BI.272.3.2021

Dotyczy: Postępowania o udzielenie zamówienia publicznego na „Rozbudowa, przebudowa i nadbudowa budynku Internatu Zespołu Szkół Ogólnokształcących i Zawodowych w Ciechanowcu – Etap II”

Powiat Wysokomazowiecki informuje, że w przedmiotowym postępowaniu od Wykonawców ubiegających się o udzielenie zamówienia wpłynęły pytania dotyczące dokumentacji projektowej.

zdjęcie poglądowe

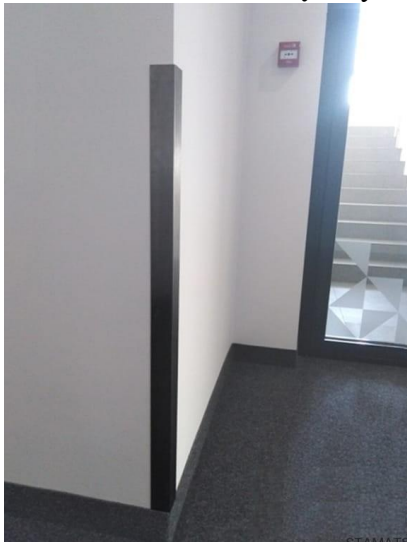
7. Czy zgodnie z opisem technicznym należy ująć narożniki 10x10x2 ze stali nierdzewnej. Jeśli tak, to proszę podać ilość narożników.

Doprecyzowując, chodzi o wykończenie wszystkich narożników wypukłych w korytarzach, klatkach, wejściach ogólnodostępnych tak by chronić je przed uszkodzeniem w trakcie użytkowania. Ilość narożników zależy w dużej mierze od sposobu wykonania prac, np. osadzenia drzwi wewnętrznych - centralnie w osi ściany czy w jej płaszczyźnie.
